## 改善箇所説明図

延長ケーブルを追加しハーネスの位置を変更する

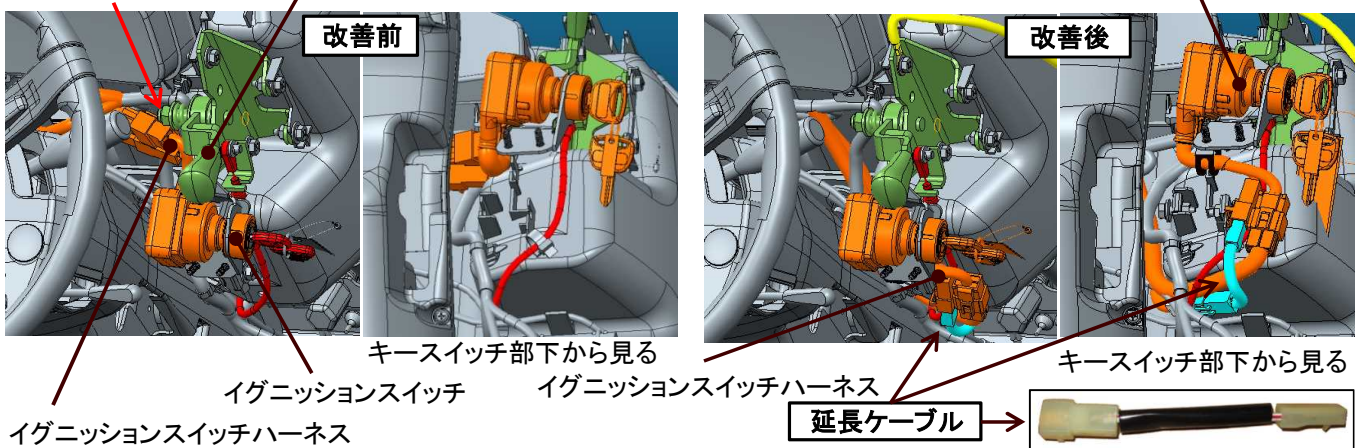
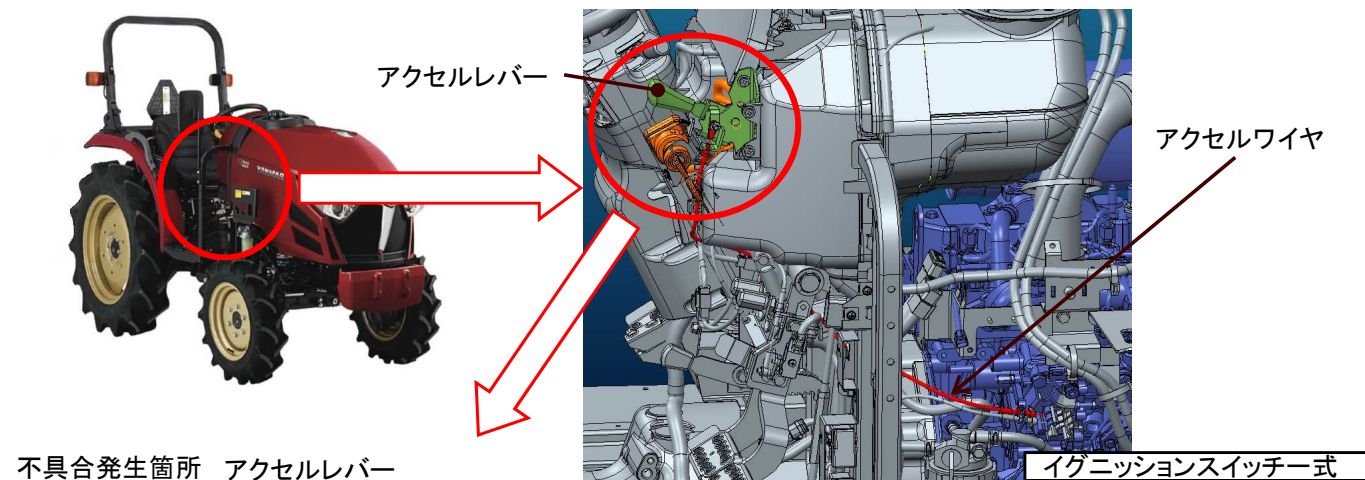
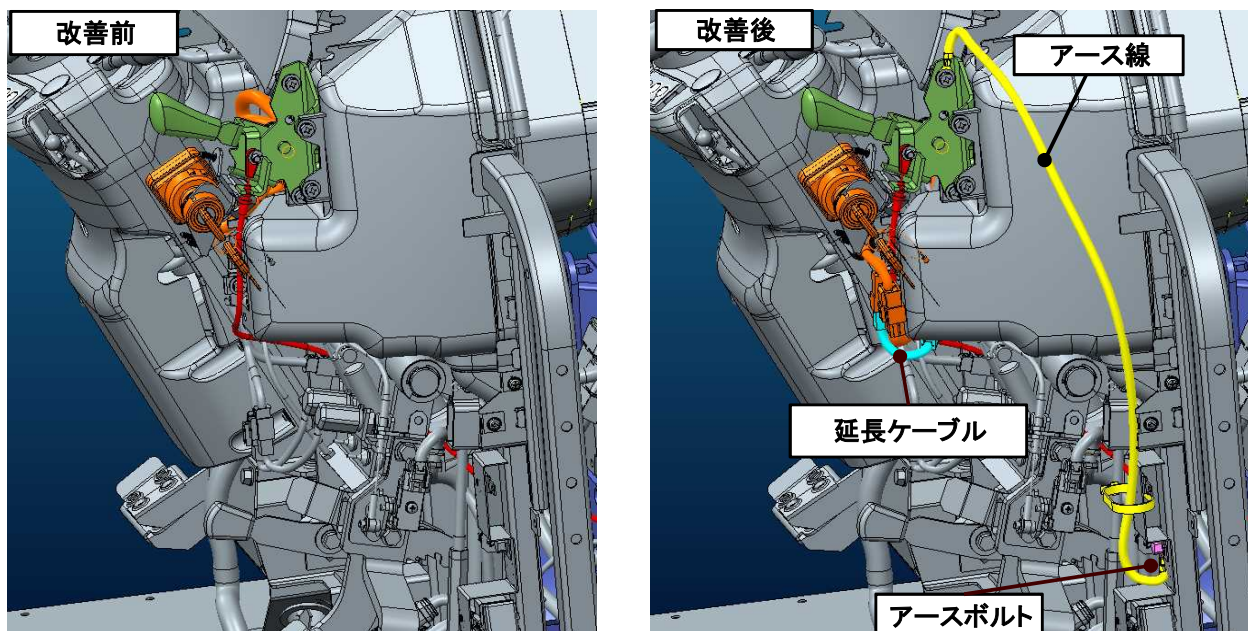
### 不具合発生箇所

農耕トラクタの電気配線において、イグニッションスイッチハーネスの配策が不適切なため、アクセルレバー取付部と接触し、当該ハーネスの被覆が損傷することがある。そのため、そのままの状態で使用を続けると、イグニッションスイッチハーネスの損傷箇所がアクセルレバー取付部と接触、短絡し、最悪の場合、電流が流れたアクセルワイヤが異常発熱して被覆が溶損し、当該ワイヤの可動性が損なわれ、エンジン回転の調整が不能となるおそれがある。

### 改善内容

全車両、イグニッションスイッチハーネスに延長ケーブルを追加し配策を変更するとともに、アクセルレバー取付部にアース線を追加する。なお、イグニッションスイッチハーネスを確認し、損傷している場合は、イグニッションスイッチ一式を新品に交換する。

□ は、追加及び交換部品を示す。
